# VKBD 1015

Technische Mitteilung – Oktober 2013

RENAULT Clio Grandtour, Clio III, Megane II, Modus/Grand Modus, Twingo

Einbauanweisung: Erforderliche Ersetzung der Befestigungsmutter

SKF mutter design evolution

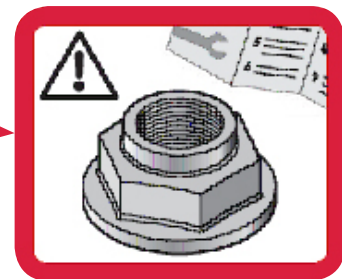
Um eine vollständige und professionelle Reparatur des Radlager- und Bremsscheiben-Kits VKBD 1015 zu gewährleisten, muss die im Kit enthaltene Befestigungsmutter mit gewechselt werden.

**Hinweis:** wird die alte/ausgebaute Befestigungsmutter wiederverwendet, kann dies zu frühzeitigem Ausfall des Lagers führen.

Alte Befestigungsmutter design

Neue Befestigungsmutter design

Das korrekte Anzugsdrehmoment der Befestigungsmutter (175 Nm) muss eingehalten werden, um die erforderliche Klemmkraft auf die Radlagerung aufzubringen.

Anzugsdrehmoment: 175 Nm
